# 市役所前さくら通り地区の景観づくりに関するアンケート 集計結果

1 対象:土地・建物所有者

2 実施期間:令和元年11月1日～15日

問2 項目ごとの方針の案

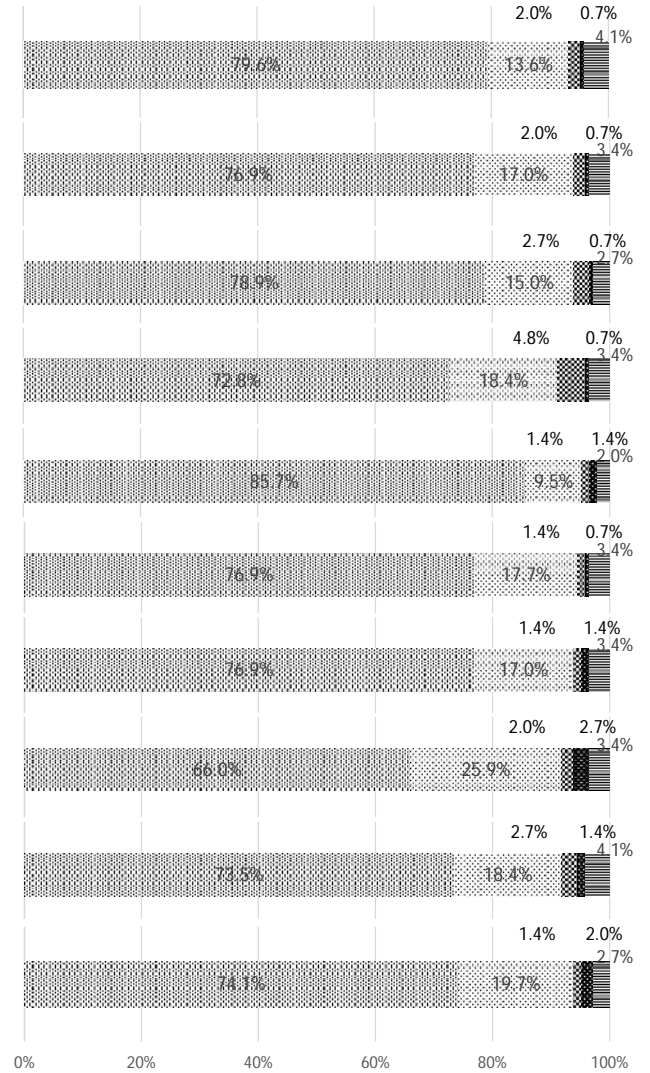
- ・みどりをふやす事には賛成ですが現状もそうですが後の管理についてどう考えているのでしょうか。春にも、秋にも落ち葉がありますが、誰が清掃するのでしょうか。理想だけで進めるのではなく、どう管理するかも含めた計画としてほしい。
- ・道 歩道はカラー化して、明るくする。外灯も明るくする。歩道に自転車通交帯が一緒では歩行者が危険 中央6-13-11、ゴミ集積所、ハト、カラス等のフンで悪臭、景観を損ねる。中央6-13-4、ニチジュンビル付近に移動する事を希望。

- ・現状 修景に改善するため、費用負担はどこがするのか。市の費用？看板主の負担？そういった説明がないので答えにくい。
- ・商店街が閉鎖して閑散として活気がない場所があるので問題があると思う。
- ・方針案は理解出来るが具体的に想像する事が出来ない。相模原の中心なる様に考えて欲しい。
- ・「緩やかな」というところが良いと思います。前からやっている仕事などもあるので出来る範囲で、新しくする時は少し意識してくらいが助かります。過度な統一は逆に息苦しく、多少のバラエティーがほっとします。

- ・西門商店街は駐車場がないからと聞きますが周りはマンションが多く住んでいる人はたくさんいます。
- ・歩いて買い物したい方はたくさんいます。おかず横町、ここに来れば美味しいものが揃います位にして欲しい。
- ・電線の地中化を希望します。
- ・桜並木は残して景観を保っていけたら良いのですが店舗にはあまり人が訪れず、大型店のほうへ行く人が多いです。シャッターが閉まったお店が多いので、いっそのこと無くしてしまった方が良いでしょう。

- ・幅員が広すぎると、違法駐車が増えるのは困る。今後、要検討願う。
- ・屋外広告物は極力減らす方が良いでしょう。
- ・方針と現実のGAPをいかにして埋めるか？
- ・みち みどりとかさくら並木の削減の可能性に不安有り 安全安心は大切ですが統一感協調は問題です。  
みどり さくら優先のみどり確保を望むまちなみ 公共施設は機能確保は当然ですが...

- ・安全で安心して歩ける歩行空間を創出してほしい。昭和57年頃、岡本太郎の呼ぶ手のモニュメント設置から時間の経過と共に損傷が多々見受けられるので、全面舗装打替えをお願いしたい。
- ・まちなみの項目が答えにくい。(イメージが浮かびにくい)
- ・基本的に賛成です。

問3 建築物のルール(景観形成基準)の案

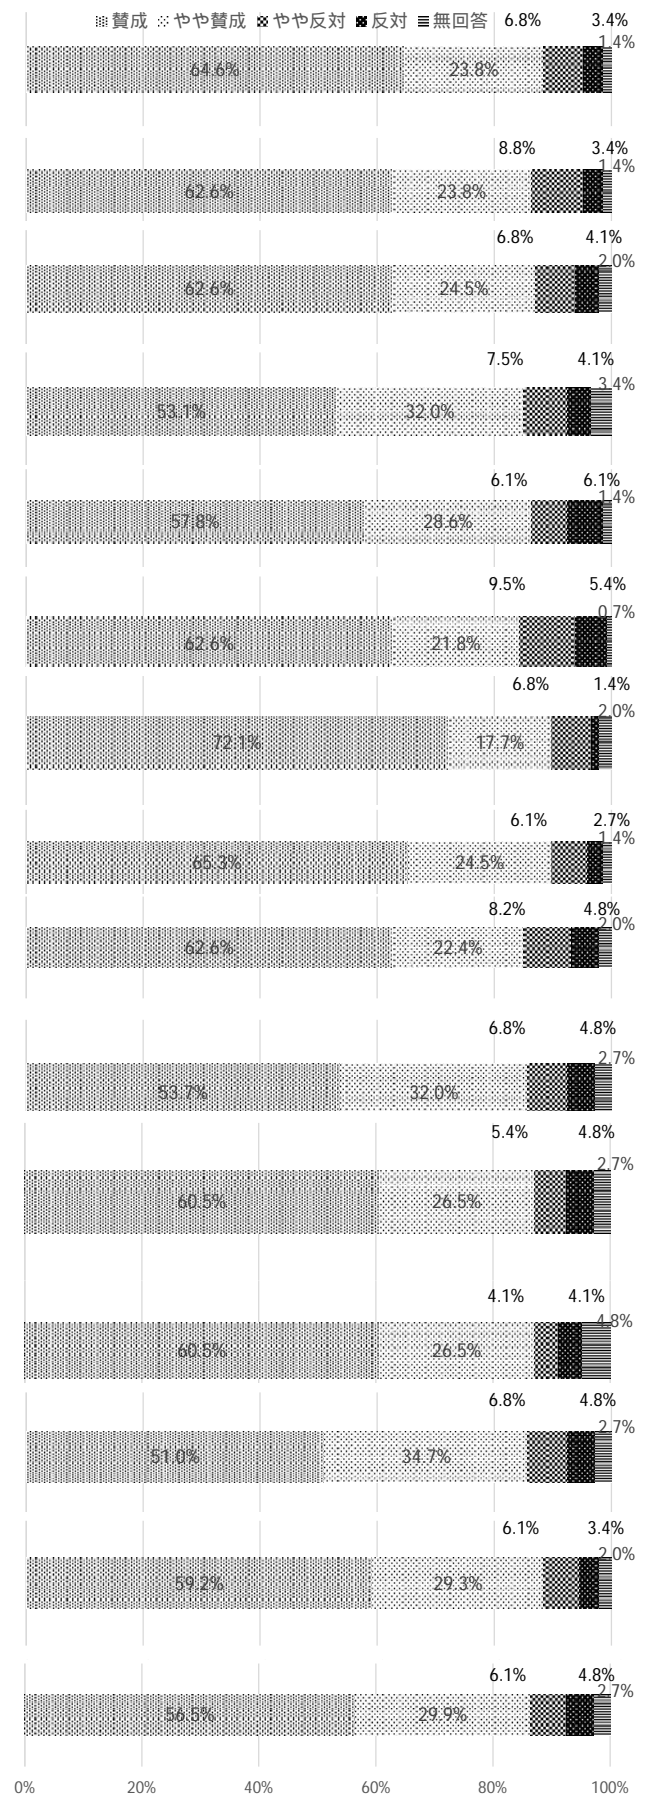
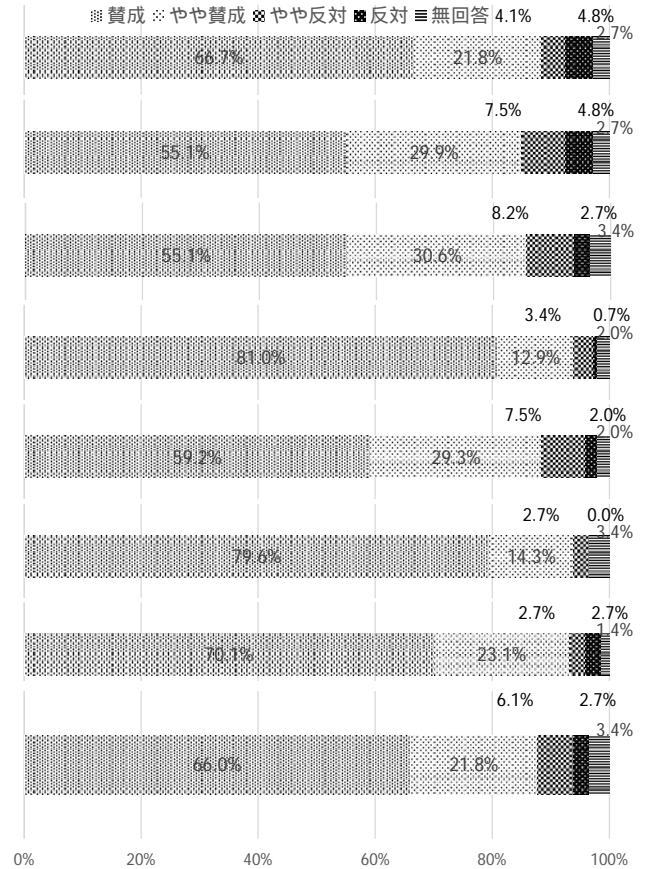
- ・寿命間近の桜、春の一時期の桜の為に、過度の制約を住人に課するのはだめ。市全体に適用出来るもののみにするべき。
- ・赤い手横のゴミ置場の位置と使用のルールについて景観の規制よりも重要な問題だと思います。
- 不衛生であり防犯上の問題もあります。もっと条例で規制するなり罰則が必要と考えます。
- ・緑化について 桜並木の緑地帯の整備と樹木の伸び過ぎは景観を損ねる。

- ・費用負担のことが書いていないので賛成のしようがありません。
- ・基本的には賛成ですが現実的にはむずかしい所が多いのでは。
- ・建築物の塗装の劣化に付いて期間を決めて補修が必要。予算も併せて考える。
- ・夜間の明るさを強化する事により、夜桜見物者(宴会)が増えるのでは。
- 桜の時期には見回りなど対策を取って欲しい。深夜でも大声で騒ぐ人達がいる。

- ・調和と美しさを保つことで、全体のイメージがアップするので賛成です。結果としてそれぞれの所有者の資産価値もアップするとも思います。しかし高さや用途に過度な規制はしないで欲しいと思います。
- 客観的に何階までだったらOKとは言いづらいので努力目標として欲しいです。
- ・景観が良くなればそれに越したことはない。

- ・西門から横山2丁目までかなり長い通りなので、しっかり予算を上げ、ステキな景観地区にして欲しいと思います。
- ・色々変更があると思うが、それにかかる費用はきちんと予算を組んで所有者に負担がかからないようにして欲しい。
- ・魅力ある景観形成は人それぞれな感覚なため、より具体的な表現力が必要。
- ・バルコニーから桜を見たい人がいると思うので、物干し等を見えないように出来るか？

- ・街並みのルールも明るさはあった方が安全でいいと思いますが、その他のルールは協力の範囲くらいで良いのではと思います。またお店(商店街)には人が集まらなくなって大型店へ行く人が多いので増やしていったりする必要はなく、閉まったお店をどうするのが一番大切と感じます。
- ・商店街などの店舗が多い場所には、駐車場へ買物客が車を止めやすく、違法駐車出来ないしくみが必要。

- ・各所有者の負担が多い為、補助金等があれば参同です
- ・高さ 調和誰が判定する。安全上等の別法規制で十分では？
- 色彩 アンケート(素人への)で賛否回答困難(NBS色差を示し具体的対比色見本提示必要。色立体では不十分)
- まわりとの調和であり官規制のやりすぎでは(高彩度は賛成なるも白フェンス何故悪い)

- 威圧感判定も同上。やりすぎ。
- ・自転車はクリーン、環境にやさしい乗り物で緑や樹木と調和すると思います。
- 洒落た公共の駐輪場を作るのもいかがでしょうか。(車ではなく自転車中心の街づくり)
- ・建築主の負担が大きすぎる。個人店舗等は大変。費用補助や協力者の氏名表彰等協力に対するプラス効果を検討してほしい。

問4 工作物のルール（景観形成基準）の案

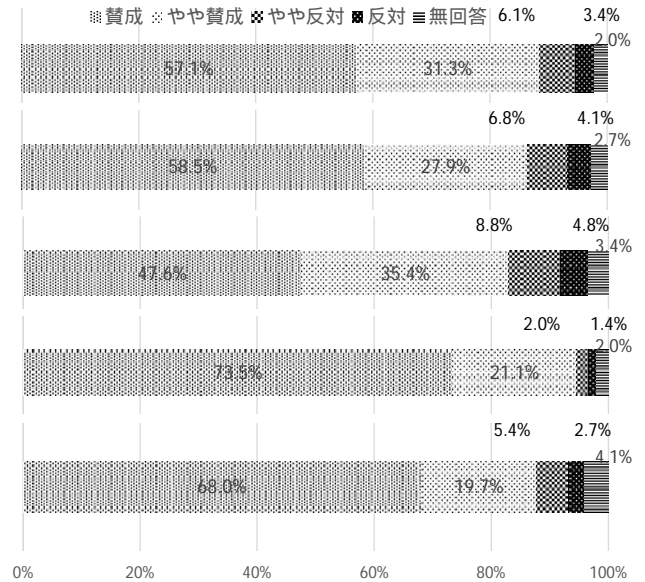
- ・過度な規制であると思われる。
- ・過度な規制であると思われる。黒、灰色等何故暗い印象にするのですか？せめて、シルバー、オレンジ系でさわやかにして下さい。
- ・条例でしぼるのですか？
- ・「ケバケバしくない」「上品にする」という事には賛成ですが、具体的な色までは指定しないで欲しいと思います。工作物はアクセントでもあるので基調色ではなく、アクセントカラーの採用も可と思います。（調和とトータルのバランスを考えるとという努力目標にして欲しいです）
- ・特になし
- ・色々変更があると思うが、それにかかる費用はきちんと予算を組んで所有者に負担がかからないようにして欲しい。
- ・赤白にこだわらず、街並みに溶け込む色調の検討が必要(ex.都内青白有)
- ・なし
- ・そもそも、今どき赤白の航空法は残っているのか？市長と協議では、ワイロとかで勝手に決められるのでは？
- ・個人の予算面
- ・当ルールは「望ましい」とすべきで から の「～とする」は規制であり、誰か判定し不合格は是正処置又はペナルティー処置か、不安を感じる。

問5 塀及び柵のルール（景観形成基準）の案

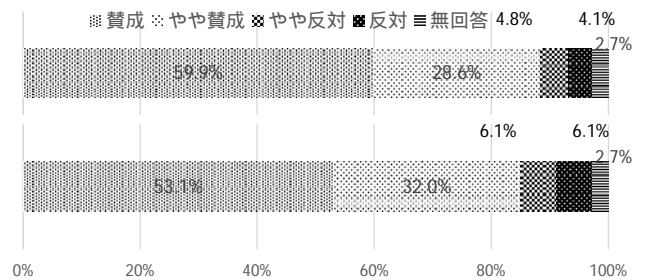
- ・市全体に適用出来る範囲内とすべき、
- ・賛成です。塀や柵は延長が長いので、インパクトのありすぎる色は問題。ベーシックなものが上品と思います。
- ・特になし
- ・色々変更があると思うが、それにかかる費用はきちんと予算を組んで所有者に負担がかからないようにして欲しい。
- ・植栽は手入れする事を基本とする。（伸びすぎた植栽はみにくく危険）
- ・個人の予算面
- ・双方とも強制(官・役人の)感有り、再考を要す。

問6 駐車・駐輪設備(建築物に附属しないもの)のルール(景観形成基準)の案

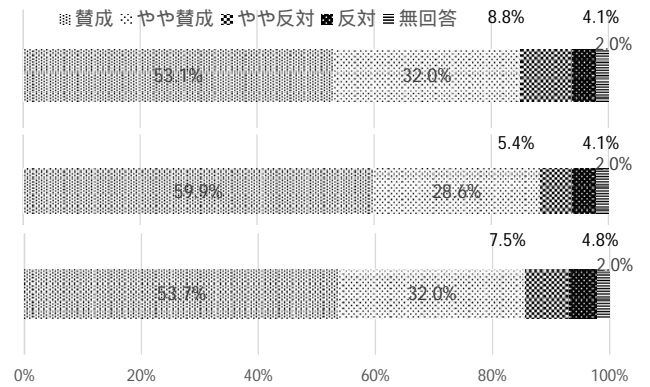
- ・過度な規制はダメ
- ・規制の必要なし
- ・駐車場は看板などをベタベタ貼らない限り、オープンスペースなので見通しは良いですよ！見苦しいもののような扱いはして欲しくありません。
- ・駐車・駐輪場等の設置当初にこのような指示とかお願いしていればいいのではなかったか。
- ・現状の物を変更する場合の費用などは市で負担して欲しい。
- ・個人の予算面
- ・まわりとの調和が必要であり白は絶対不可のルールは問題あり。補修工事、メンテナンスを考えると規制オーバーである！
- ・景観重要道路に面している側に駐車場の入り口を設けるのはさけるべきと考えます。(歩道を自転車横切るのは事故の可能性が増え、くつろぎを妨げる可能性があります。)
- ・駐車した車が他所から見えずらくなるといわずらや車上荒らしなどが気になる。
- ・道路から目立たないように配置するようにするのは難しそう。精算機なども同様。

問7 太陽光発電設備のルール(景観形成基準)の案

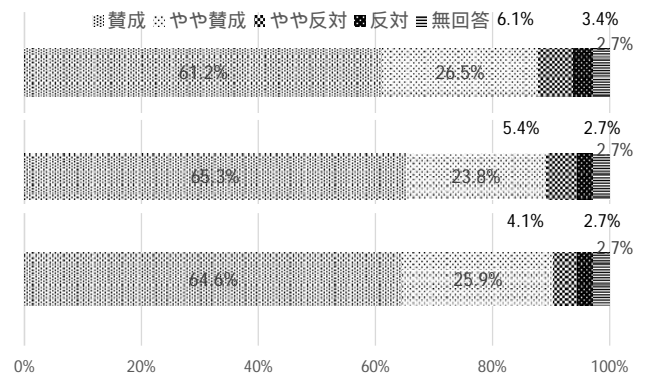
- ・作る側の都合、言い分も聞くべき。
- ・規制する必要性はないと思います
- ・さくら通りは、ケヤ木並木と同様、落葉や日影等で屋根に太陽光発電の設置は難しいものと考えます。
- ・今ついている人はどうするのですか？
- ・新しく作る場合はそうですね。今の物を壊す事を強いられないのならそうしたいと思います。
- ・特になし
- ・現状の物を変更する場合の費用などは市で負担して欲しい。
- ・「植栽等により修景する」は地上に配置する事を考えていると思うが、人が多く感電の恐れもあるから制限したほうが良いと思う。
- ・なし
- ・個人の予算面

問9 屋外広告物のルール（景観形成基準）の案

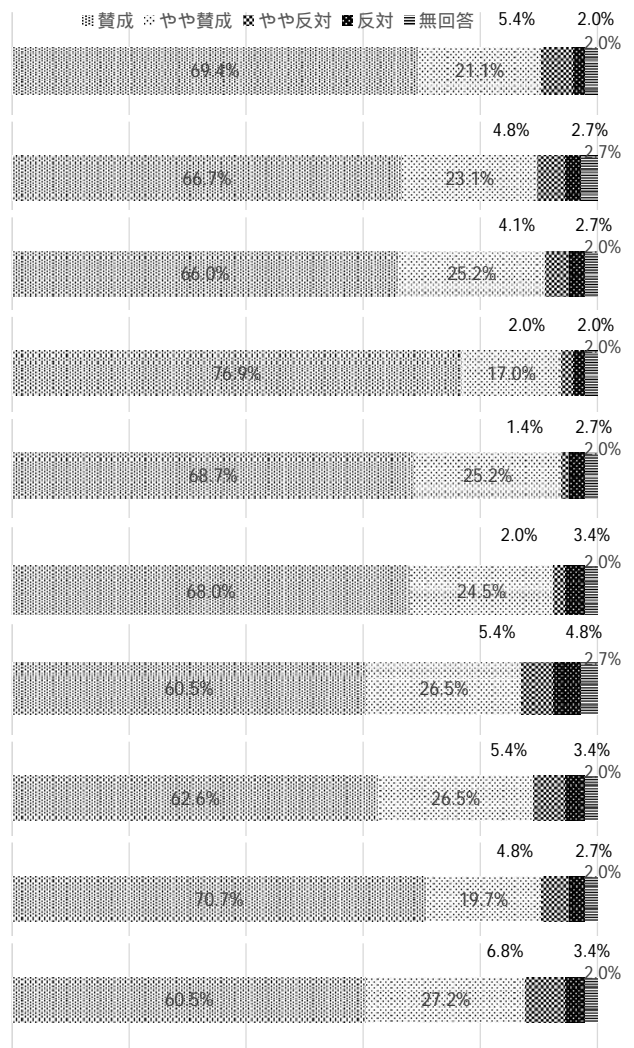
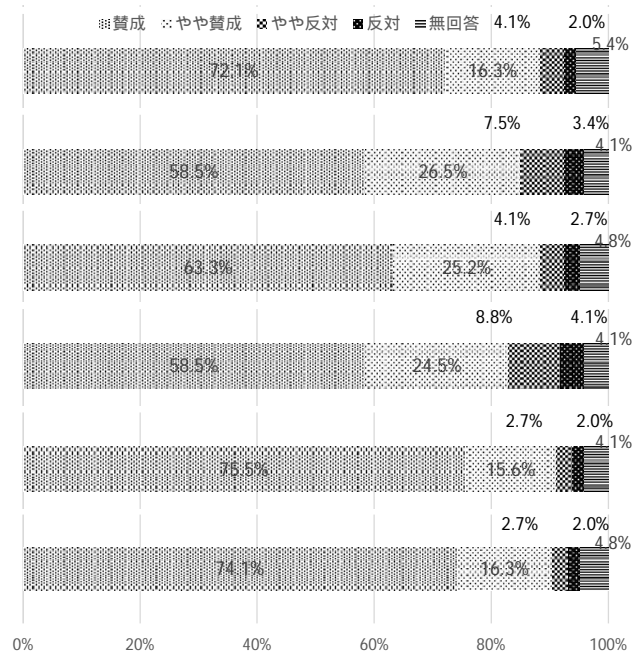
- ・市全体に適用すべき。
- ・市全体に適用すべき。広告物よりも電柱、配線の方が景観上気になります。電柱、電線の地中化等に力を入れてほしい。
- ・ビルのテナント入居者(2階以上)は広告を出すのが難しいのではと思います。
- ・広告、看板は反対。パネル(案内板)式の物にして、一ヶ所に広告を出せば良い。
- ・京都市は色彩の度数が決まっていますがマックやローソン、ユニクロなど独特の色がありますがコーラの自販機は赤です。
- ・規制がなくても、誰もが上記のような広告の方が好ましいと思うので、努力目標として、新規の事業者などに思い出させる程度のもので欲しいです。
- ・広告塔・広告板が多すぎて何の業種か不明な時がある。このよう処置を施せば見た目すっきりして良いと思う。
- ・このような良好な取り組みに少しでも近づける様、頑張って進めて欲しいものです。
- ・植木に大きな看板を立てているけど景観が悪いので取ってほしい。公共の場所に勝手に立てているのが信じられない。
- ・広告の色などはある程度落ち着いた感じが良いかも知れませんが、あまり設置の位置まで細かく決めてしまうと自由でなくなってしまう。多少の広告などは見えるところに、あって良いのではと思います。
- ・個人の予算に負担を掛ける内容が多い
- ・広告についてはできるだけ緑や樹木と調和するものが良いです。広告物を2階以下の高さに設置すると美観が良くなるのでしょうか。(私にとってはこの違いはよくわかりません)
- ・広告物については、もう一つ考する余地があると思う。
- ・既存広告物、そで看板は考慮いただきたい。
